*Ministero dell' Ambiente
e della Tutela del Territorio e del Mare*

OGGETTO: [ID VIP 4830] SS.S. 309 Romea - Lavori di realizzazione della nuova rotatoria al km 40+000, in località Vaccolino nel Comune di Comacchio (Fe) - Intervento n. 16 - Intersezione S.S. 309 e S.P. 21. Nota Tecnica

Figura 3: Planimetria stato di fatto (a sinistra) e planimetria di progetto (a destra) (Fonte: Allegati alla Lista di controllo)

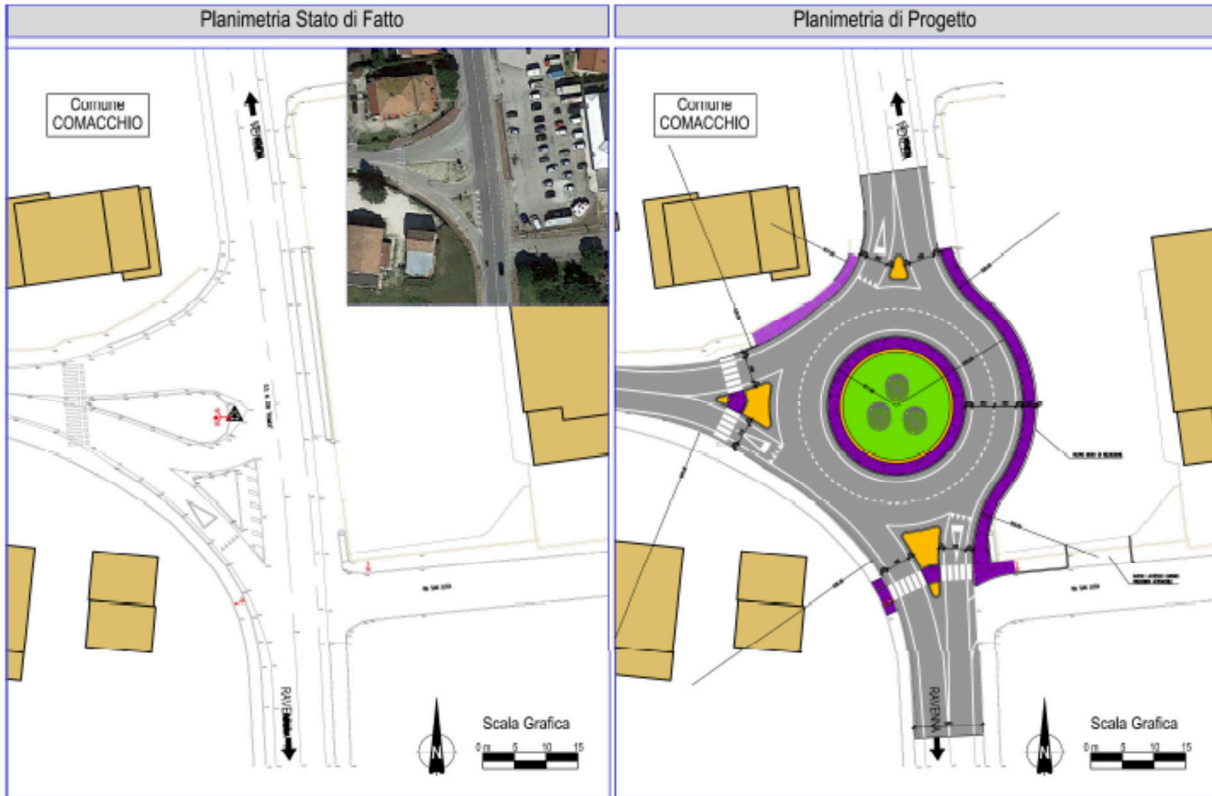
La soluzione progettuale proposta nella Lista di controllo prevede la realizzazione di una rotatoria del tipo "convenzionale", a due corsie di larghezza pari a 3,50 m (quelle di entrata) e 4 m

(quelle di uscita) e banchine laterali da 1,00 m, caratterizzata da un diametro esterno pari a 40 m, con un'isola centrale di diametro 18 m.

L'isola centrale è dotata di una fascia sormontabile larga 1,80 metri per facilitare le manovre di inserimento e uscita dei mezzi pubblici e dei mezzi pesanti ed è finita a verde.

Figura 4: Localizzazione area di cantiere base (Fonte: Lista di controllo)

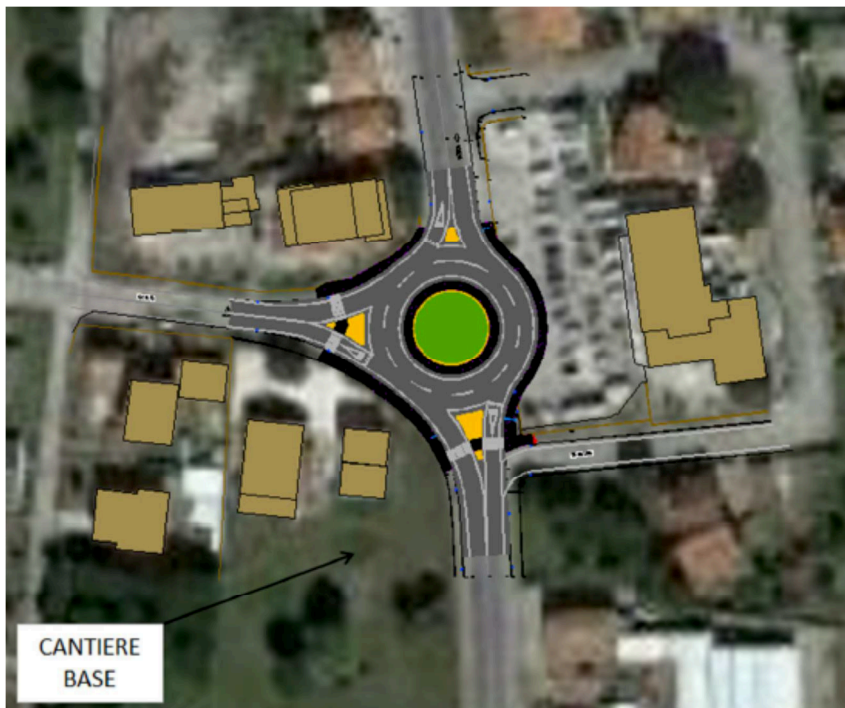
Nella Lista di controllo viene riportata la localizzazione prevista per l'area di cantiere base. Tale area è di proprietà privata e il proponente riporta di prevedere un esproprio temporaneo dell'area, che verrà resa alla consegna dei lavori.
